# Rapport proposant l'approbation du projet de plan de prévention des risques naturels de Faverges

Novembre 2011

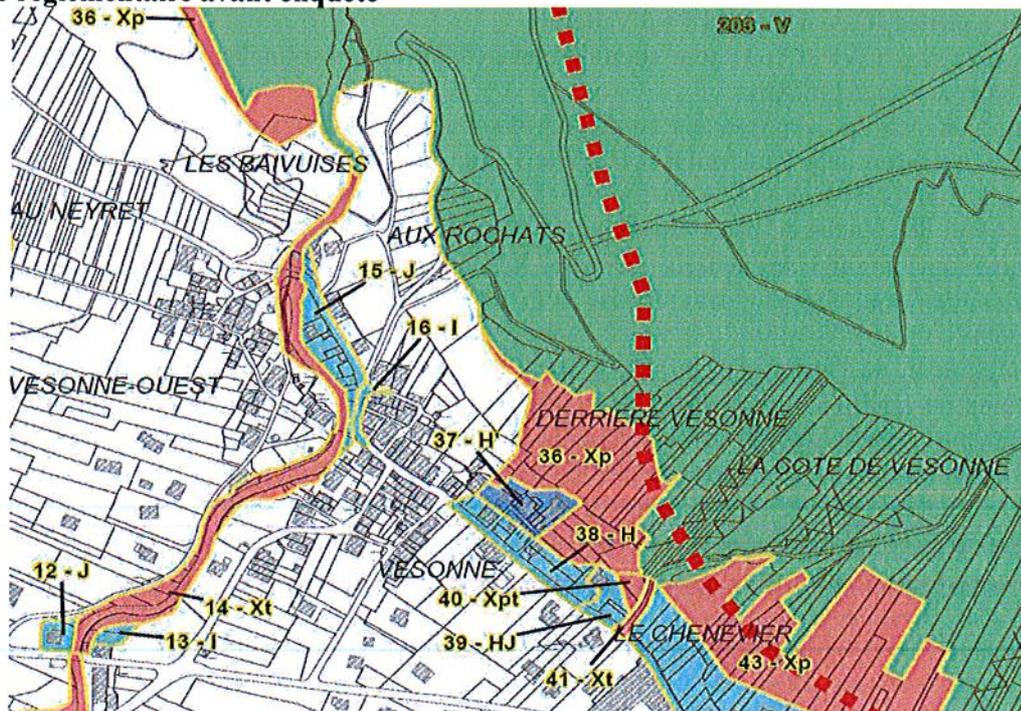
**3R-Mr GAY :** signale la chute d'un bloc important au niveau de la parcelle 1191 à Vesonne au cours de l'automne 2010.

**BE** : Information relative à une chute de bloc non répertoriée survenue à l'automne 2010 et ayant atteint la parcelle 1191 à Vesonne. Un bloc d'environ 100 l (estimation d'après photos) a atteint la parcelle 1191 et a touché une pile de bois de chauffage.

La zone de départ probable est constituée par les escarpements rocheux situés dans le versant qui domine le lieu-dit Aux Rochats. Ce versant est marqué par un couloir mais aucune trace de propagation n'a été observée dans la partie basse du versant, dans le prolongement de ce couloir.

On ne peut exclure un départ dans le versant pentu traversé par un chemin d'exploitation et qui comporte plusieurs escarpements. Toutefois la trajectoire probable du bloc paraît indiquer une vitesse relativement importante, qui serait plus aisément expliquée par une propagation longue.

L'impact du bloc sur un tas de bois prouve que le bloc rebondissait à une hauteur d'environ 1,50 m quelques mètres au-dessus de son point d'arrêt.

Le bloc tombé à l'automne 2010 est discoïde et on peut donc redouter une propagation longue et peu prévisible de blocs similaires si ils roulent sur leurs tranches.

Compte-tenu des caractéristiques des zones de départ probables, de la topographie et des phénomènes observés, la zone d'aléa doit être modifiée. L'application des critères de qualification des aléas explicités dans la note de présentation implique les modifications suivantes (voir carte modifiée) :

1. La zone d'aléa fort existante en pied de versant est étendue vers l'aval pour englober la zone atteinte (cf. critères de qualification de l'aléa).
2. Une zone d'aléa moyen est créée dans le prolongement de la zone atteinte lors du dernier phénomène et étendue à toute la zone homogène du point de vue topographique (pente régulière), jusqu'aux premières constructions.
3. Une zone d'aléa faible est créée dans le prolongement de la zone d'aléa moyen. Cette zone d'aléa faible s'étend sur les constructions existantes; elle traduit l'incertitude sur la propagation des blocs (notamment du fait de leur forme discoïde et de l'incertitude sur les zones de départ).

**Proposition Alp'géorisques** : Modification du zonage sur la parcelle pour tenir compte de la chute de bloc signalée.

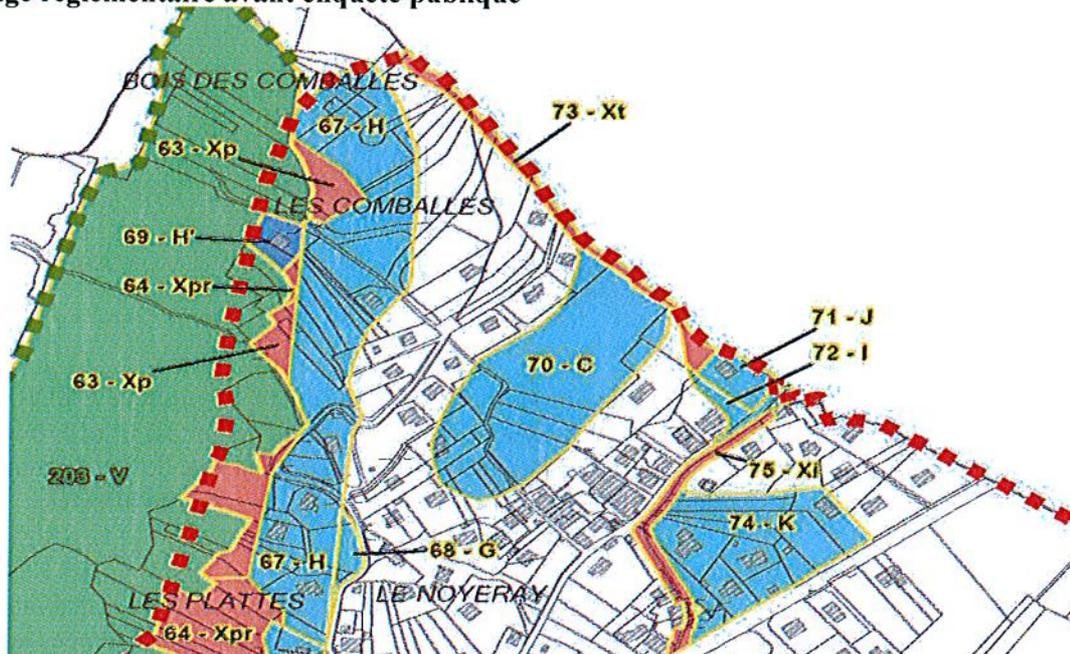
**9C-Mr et Mme CUILLERY** : propriétaires des parcelles C 2401, 2404 et 2406 sollicitent le maintien de la zone de risque fort de débordement torrentiel le long du ruisseau des Comballes et de la zone humide (37E dans le PPR en vigueur) pour prévenir les risques de ruissellement de versant.

Cette zone existe (73 - Xt) et se prolonge entre la limite du périmètre PPRN et l'extrémité aval du ruisseau.

2. Conservation de la zone 37 E du PPRN approuvé en 2000 et extension de cette zone à toutes les parcelles limitrophes du ruisseau des Comballes.

Aucune zone équivalente ne figure en effet sur le projet de zonage. L'aléa de ruissellement sur les parcelles évoquées par le courrier n'a pas été identifié.

Après une visite de terrain, il apparaît que : en cas de dysfonctionnement du dispositif de collecte des eaux pluviales pouvant ruisseler sur la route des Comballes, des ruissellements sont possibles sur cette zone (R1). En outre, les deux constructions situées en bordure de l'axe d'écoulement principal sont exposées à des divagations à caractère torrentiel avec un aléa faible (T1).

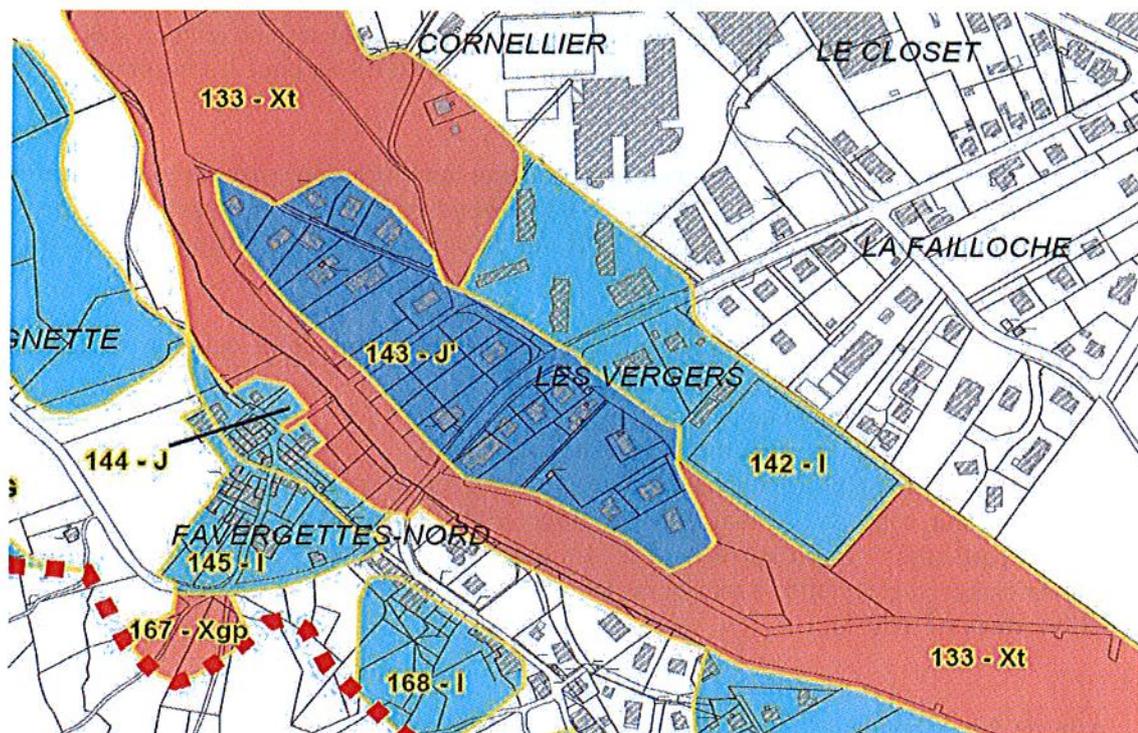
**BE** :L'essentiel des observations et des courriers portant sur le torrent du Saint-Ruph (ou Glières) porte sur deux points :

Ajout des zones d'aléa en rive gauche pour tenir compte des inondations historiques (crue de 1944...) et en allant au-delà des conclusions de l'étude HYDRETTUDES, mais maintien du zonage J' en rive droite.

Je propose de retenir cette option mais en assurant une bonne information des riverains pour mieux présenter les résultats de l'étude HYDRETTUDES (en collaboration avec les collectivités locales) et en précisant les possibilités de révision du PPRN après réalisation des travaux. Il me paraît essentiel de souligner que le zonage contesté (zone 143 J' et 146 J' pour l'essentiel) découle directement de l'étude HYDRETTUDES (alors que les riverains nous reprochent de la négliger).

### Zonage réglementaire après enquête publique.

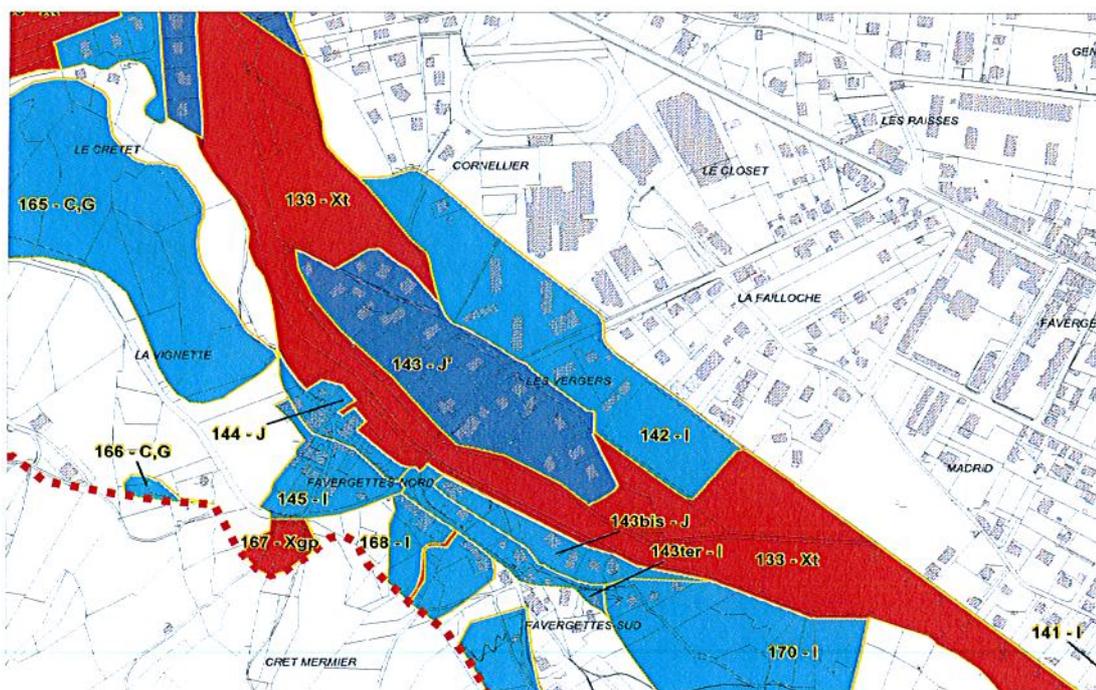
### **DDT : 3 autres modifications ont également été apportées au projet de PPR au niveau du Saint-Ruph dans la traversée de Faverges.**

- une zone M associée à un règlement particulier (règlement M -risque torrentiel, zone d'accumulation - prescriptions moyennes et faibles) a été créée en remplacement des zones 140J et 141I, avec une prescription de CES relevé à 50% pour prendre en compte la particularité de cette zone urbaine dense.
- un axe torrentiel oublié a été ajouté au cœur de la zone 168I. Le lit de ce cours d'eau a été matérialisé par la zone rouge 168 Bis Xt.

**L'ensemble des modifications du projet de PPR relatives au secteur du Saint-Ruph dans la traversée de Faverges ont été présentées à la population lors d'une seconde réunion publique le 03 novembre 2011, conformément à la recommandation du commissaire enquêteur.**
